Van: [REDACTED] <[REDACTED]@sed-wf.nl>
Verzonden: donderdag 10 oktober 2024 16:16
Aan: [REDACTED] <[REDACTED]@odnhn.nl>
CC: [REDACTED] <[REDACTED]@sed-wf.nl>; [REDACTED] <[REDACTED]@sed-wf.nl>
Onderwerp: gevaarlijke stoffenroute belemmering voor tijdelijke asielopvang? Informele voorlopige vraag.

De gemeente Stede Broec heeft een voorlopige locatie aangewezen voor de opvang van asielzoekers in het kader van de Spreidingswet. Inmiddels denk we te weten dat de N505 een gevaarlijke stoffenroute is. Is dat een belemmering voor de tijdelijke huisvesting op die plek?

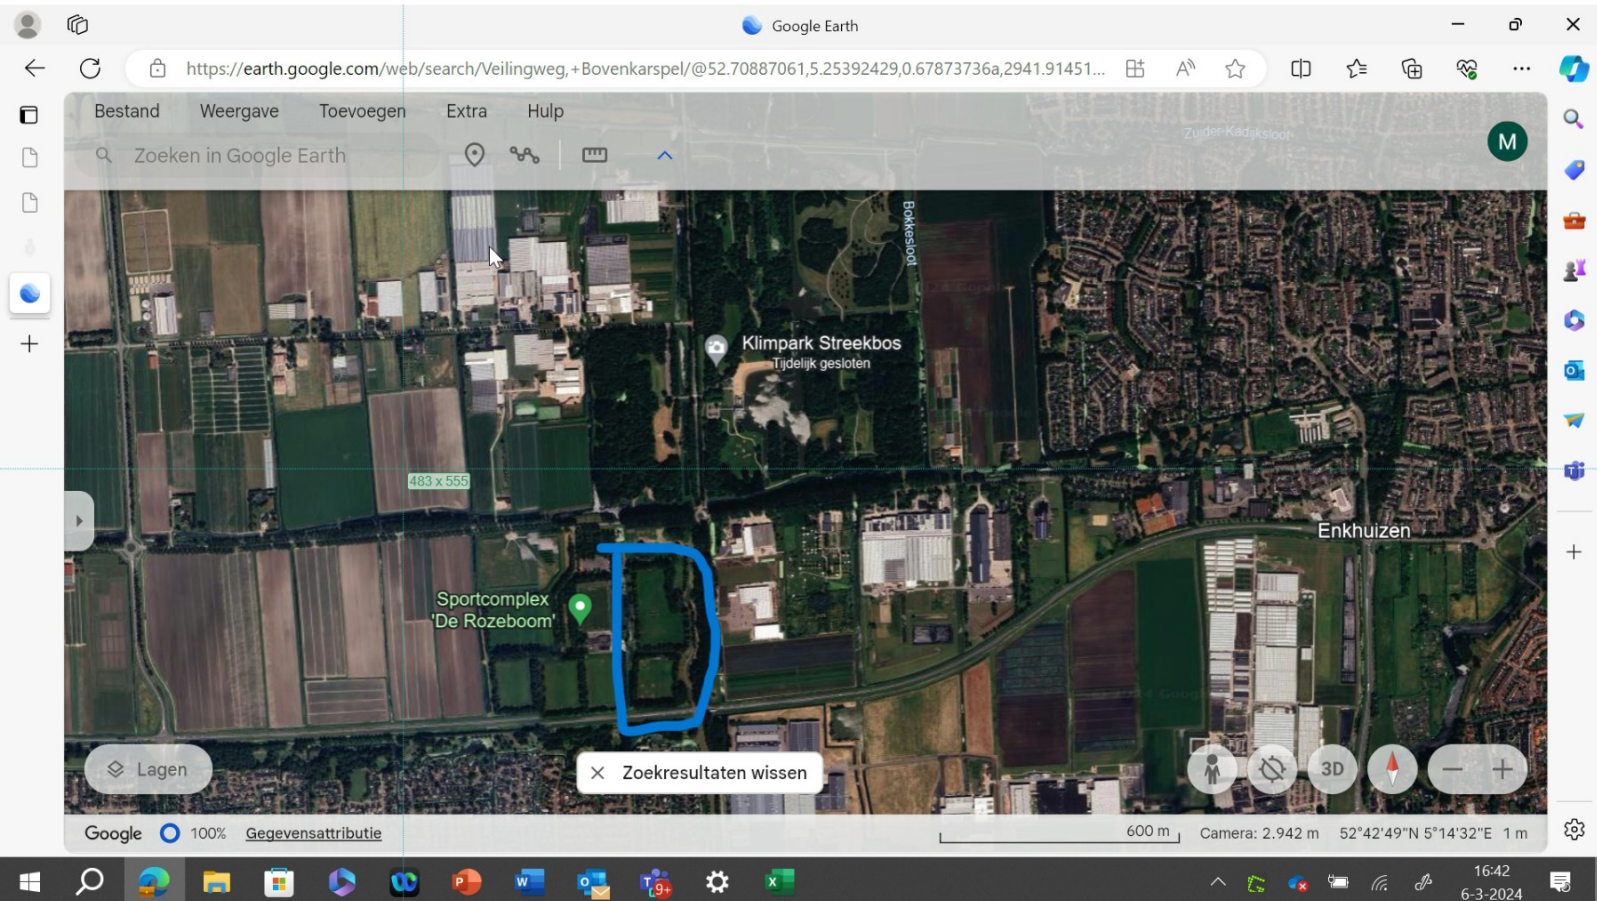
1. Locatie: op het voormalige veld van de hondenschool op de hoek van de N505(drechterlandseweg)/ Veilingweg Bovenkarspel (Onderaan ziet u 2 kaartjes. De eerste is de overzichtsfoto van het gehele gebied met daarin het gehele

geplande gebied. De opvang staat gepland op het lichtblauwe gedeelte op het 2e kaartje. Op de achterzijde van dat veld tegen het gele veld aan..Het betreft een veld van de voormalige hondenschool, op de hoek achter de afwateringsloot/bomenrij

Ik heb een reactie ontvangen van de specialist externe veiligheid. Hij geeft de volgende beoordeling:
"De N505 is niet opgenomen in het basisnet. Ook is deze weg -voor zover ik kan nagaan- niet aangewezen voor de routing gevaarlijke stoffen. Dit komt overeen met informatie uit [telgegevens](#) van de provincie Noord-Holland. De N505 komt daar niet op voor. Het is niet uitgesloten dat er vervoer van gevaarlijke stoffen over deze weg plaatsvindt. De intensiteit is echter dermate laag dat dit geen beperking oplegt aan percelen die daaraan grenzen. Het aspect externe veiligheid staat de realisatie niet in de weg."
